改善箇所説明図 ②

改善措置の内容

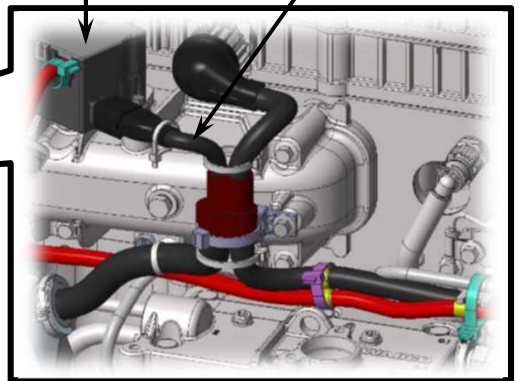
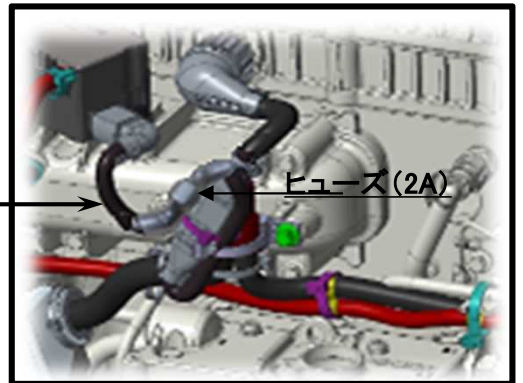
基準不適合発生箇所

プレヒータリレー アース配線

【対策前: プレヒータリレーとアース配線】

【対策後: ヒューズ(2A) 付き配線を追加】

原動機の冷間時に始動性を補助する吸入空気予熱装置において、プレヒータリレーの防水・防錆加工時の脱泡が不十分なため、希に気泡が回路基板上に残存し、温度上昇によって気泡内で微少なガスが発生することがある。そのため、ガスによる化学変化により当該リレー回路が短絡し、常時通電状態となり、警告が表示され、最悪の場合、プレヒータリレーが過熱して焼損・火災に至るおそれがある。

全車両、当該リレーのアース配線にヒューズ(2A) 付き配線を追加する。なお、配線の追加後に警告表示が出た場合は、プレヒータリレーを新品に交換する。

識別 : 助手席側ドア開口部のドアストライカー付近に赤色のペイントを塗布する。
